## Technische Mitteilung / Service Bulletin

**Technische Mitteilung Nr. / Datum:** TM TAE 671-0003, Erstausgabe / 08.06.2009  
**Service Bulletin No. / Date** TM TAE 671-0003, Initial Issue / June 08, 2009

**Betrifft:** Druckrohr Turbolader  
**Subject:** Pressure Pipe Turbocharger

**Betroffenes Luftfahrtgerät:** Apex DR400 mit TAE 125-01 Einbaukit  
**Type affected:** Apex DR400 with Installationkit TAE 125-01

**Bild 1 / Figure 1**

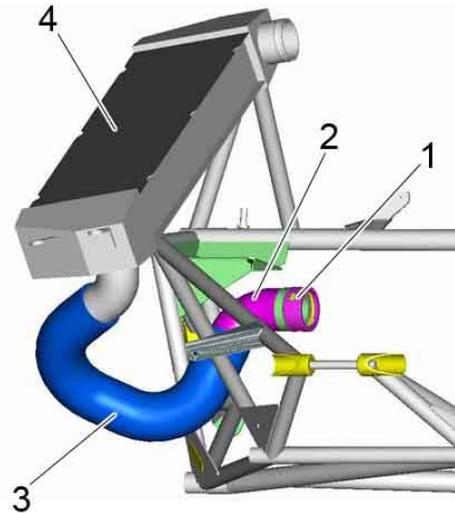
1. Die Schlauchklemmen des Lufteinlassschlauches am Ladeluftkühlereinlass und am Druckrohr des Turboladers lösen. Siehe Bild 1.
2. Die Wiggins-Schelle lösen und das Druckrohr abnehmen.
3. Das neue Druckrohr (p/n 56.81.08.010) mit 2 neuen O-Ringen (p/n 56.81.00.108) mit der Wiggins-Schelle am Turbolader anbringen.
  - **ACHTUNG:** Prüfen, dass die Wiggins-Schelle spannungsfrei montiert ist. Die Wiggins-Schelle muss nach Einbau frei drehbar sein!
4. Den Lufteinlassschlauch mit jeweils einer Schlauchklemme an beiden Seiten anbringen. Siehe Bild 2.
  - **ACHTUNG:** Der Lufteinlassschlauch muss fettfrei sein!
  - **ACHTUNG:** Die Schlauchklemme muss 5 mm hinter der Rohrverdickung angebracht werden!
  - **ACHTUNG:** Das Schlauchende muss mindestens 5 mm hinter der Schlauchklemme liegen!

1. *Detach the clamps of the air inlet hose at the turbocharger pressure pipe and at the intercooler inlet. Refer to fig. 1.*
2. *Loosen the wiggins clamp and remove the turbopipe*

3. *Attach the new turbopipe (p/n 56.81.08.010) using with the wiggins clamp and 2 new o-rings (p/n 56.81.00.108).*
  - **CAUTION:** *Check that the wiggins clamp is installed stress free by rotating the clamp. It must rotate freely.*

**Bild 2 / Fig. 2**

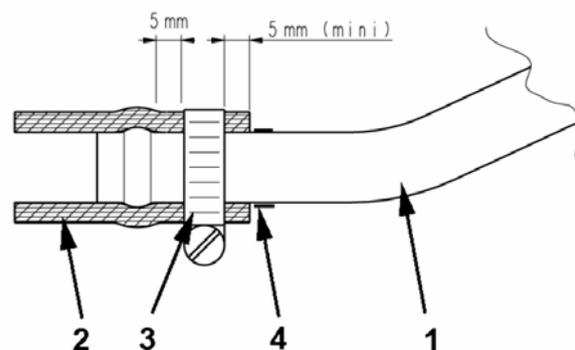
5. Die Schlauchklemmen festziehen.  
**Anzugsmoment:**  
5 Nm<sup>+0,5</sup> (3.69 lbf.ft<sup>+0,5</sup>)
6. Beide Schlauchklemmen mit Sicherungslack bestreichen.
7. An den Schlauchenden eine Rutschmarkierung zur Rutschkontrolle anbringen. Siehe Bild 2.
8. Nach 3-6 Flugstunden: Rutschkontrolle anhand der Rutschmarkierung und Anzugsmomente (siehe 5.) der Schlauchklemmen prüfen.

4. *Reposition the air inlet hose using one clamp at each end. Refer to fig. 2.*
  - **CAUTION:** *The air inlet hose must be free of grease!*
  - **CAUTION:** *The clamps must be installed about 5 mm aft of the retaining shape.*

- **CAUTION:** *The far end of the hose must be at least 5 mm aft of the clamp!*
5. *Tighten the clamps.*  
**Tightening torque:**  
5 Nm<sup>+0,5</sup> (3.69 lbf.ft<sup>+0,37</sup>)

6. *Apply thread locker to both clamps.*
7. *Make slip marks at the end of the hoses for a later slip check. See Fig. 4.*
8. *After 3 – 6 Flight hours: check hose position (slip mark) and check tightening torque (refer to 5.) of clamps.*
